国立研究開発法人日本原子力研究開発機構新型転換炉原型炉施設

原子炉施設保安規定の変更認可申請の一部補正について

国立研究開発法人日本原子力研究開発機構新型転換炉原型炉施設
原子炉施設保安規定 補正前後比較表
(補正箇所のみ記載)

別図第2-1 品質マネジメントシステム全体図（第5条關係）

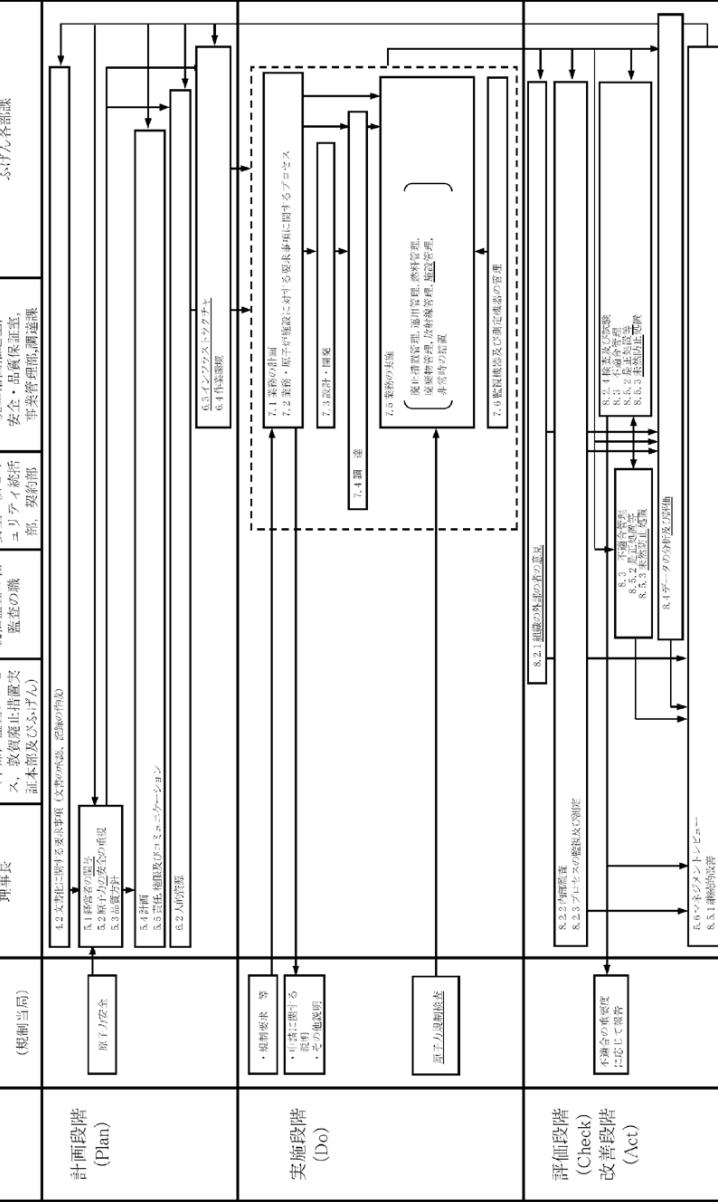
改正前（令和元年7月22日認可版）	改正後（補正後）	備 考
	<p style="text-align: center;">別図第1 品質マネジメントシステムプロセス関連図</p> <p style="text-align: center;">4. 品質マネジメントシステム(4.1 一般要求事項)</p> <pre> graph TD subgraph Plan [5.経営者等の責任] 5_1[5.1 経営者の関与] --- 5_3[5.3 品質方針] 5_2[5.2 原子力の安全の重視] --- 5_5[5.5 責任、権限及びコミュニケーション] 5_4[5.4 計画] 5_41[5.4.1 品質目標] --- 5_42[5.4.2 品質マネジメントシステムの計画] 5_6[5.6 マネジメントレビュー] 5_4 --> 5_6 5_6 --> 7_1 end subgraph Do [Do 7.業務の計画及び実施] 7_2[7.2 業務・原子炉施設に対する要求事項に関するプロセス] 7_1[7.1 業務の計画 廃止措置管理、運用管理、燃料管理、廃棄物管理、放射線管理、施設管理、非常時の措置] 7_3[7.3 設計・開発] 7_4[7.4 調達] 7_6[7.6 監視機器及び測定機器の管理] 7_5[7.5 業務の実施] 7_2 --> 7_1 7_1 --> 7_3 7_3 --> 7_4 7_4 --> 7_6 7_6 --> 7_5 7_1 -.-> 6_1 7_1 -.-> 6_2 7_1 -.-> 6_3 7_1 -.-> 6_4 7_2 -.-> 4_2 end subgraph CheckAct [Check, Act 8.評価及び改善(8.1 一般)] 8_1[8.1 一般] 8_2[8.2 監視及び測定] 8_21[8.2.1 組織の外部の者の意見] 8_22[8.2.2 内部監査] 8_23[8.2.3 プロセスの監視及び測定] 8_24[8.2.4 検査及び試験] 8_21 -.-> 8_3 8_22 -.-> 8_3 8_23 -.-> 8_3 8_24 -.-> 8_3 8_3[8.3 不適合管理] 8_4[8.4 データの分析及び評価] 8_5[8.5.1 繼続的改善] 8_52[8.5.2 是正処置等] 8_53[8.5.3 未然防止処置] 8_3 --> 8_52 8_4 --> 8_52 8_52 --> 8_53 8_53 --> 8_51 8_51[8.5.1 繼続的改善] end end %% Legend legend { basic: basic_rect mid: mid_rect small: small_rect solid: solid_line dashed: dashed_line } </pre> <p>Legend:</p> <ul style="list-style-type: none"> 基本プロセス (Basic Process): Solid line 中プロセス (Middle Process): Dashed line 小プロセス (Small Process): Dotted line 明確な関連 (Clear Relationship): Solid arrow 理解上重要な関連 (Important Relationship): Dashed arrow 	・別図第1の追加
